ALCALDÍA DE
SUPÍA

SP-599-2020
Supía, 23 de diciembre de 2020

ASUNTO: Respuesta a derecho de petición sobre mobiliario urbano y espacio público

Ilustración 1 Tricauma

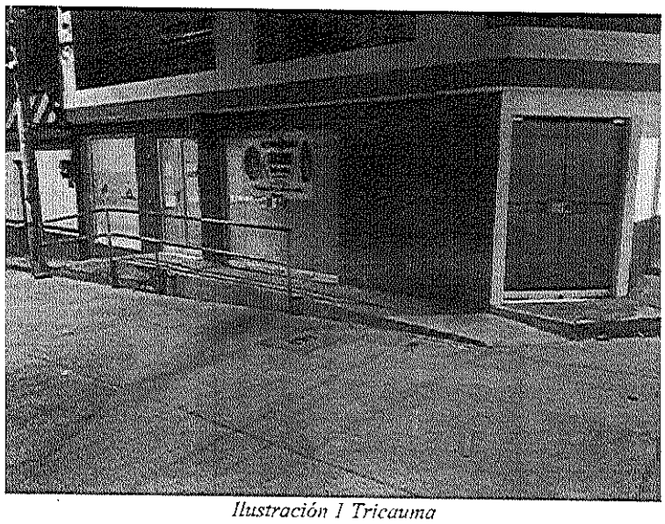
El día 20 de diciembre se realizó la visita a los puntos antes indicados por parte de personal adscrito a la Secretaría de Planeación, Obras Públicas y Desarrollo Económico, donde se evidenció que la máxima pendiente presente en las rampas de acceso y tránsito de TRICAUMA, Microempresas y la parroquia nuestra señora del Carmen, son del 12-14%, que es la pendiente que garantiza la circulación libre a todas las personas, principalmente aquellas con movilidad reducida, permanente o temporal, cabe resaltar que los andenes que continúan a una altura mayor a la del anden cuentan con las barandas metálicas de seguridad.

Ilustración 3 Nueva EPS

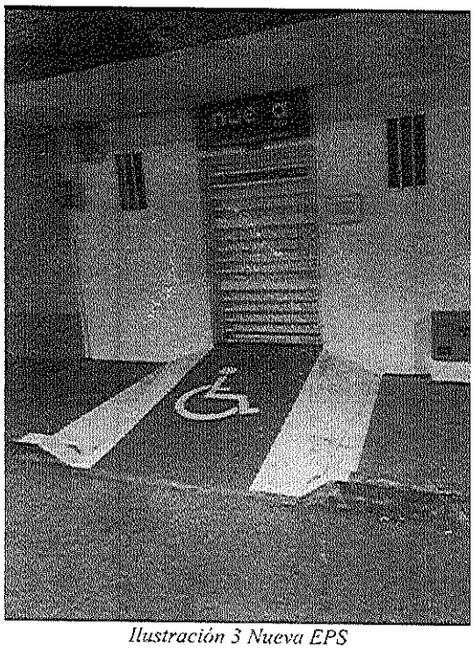
Sin embargo, las rampas laterales de confa y La nueva eps, no cumplen con las pendientes estipuladas, por lo que están generando un cambio brusco de nivel, interrumpiendo el paso para los peatones, principalmente los de movilidad reducida, por lo que se enviará la solicitud de reposición para generar la respectiva adecuación, además, se notifica que las licencias de dichas intervenciones son archivos de administraciones pasadas, tornándose tedioso e innecesario dicho trámite, debido al descuido respecto a las autorizaciones y supervisiones de las mismas.

Ilustración 6 poste ubicado cra 7f nro 21 69 esquina

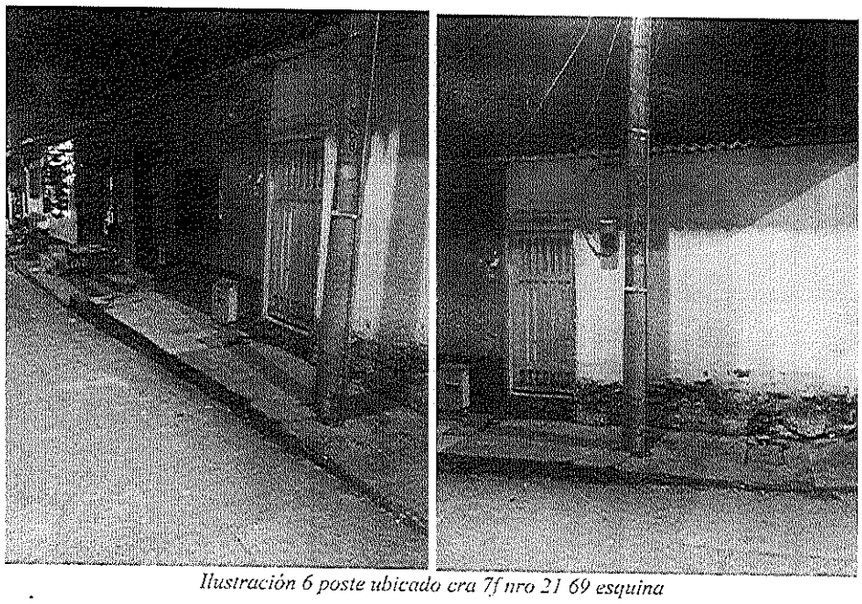
- El poste ubicado en la dirección cra 7f nro 21 69 esquina, posee una distancia de 50cm respecto al fachada de la vivienda y 35cm respecto al sardinel de la vía.
- El poste ubicado en la dirección Calle 21 nro 7d 30, posee una distancia de 58cm respecto a la fachada de la vivienda y se encuentra en la mitad de esta.
- El poste ubicado en la dirección Calle 21 nro 8 20, posee una distancia de 50cm respecto al fachada de la vivienda y 16cm respecto al sardinel de la vía.
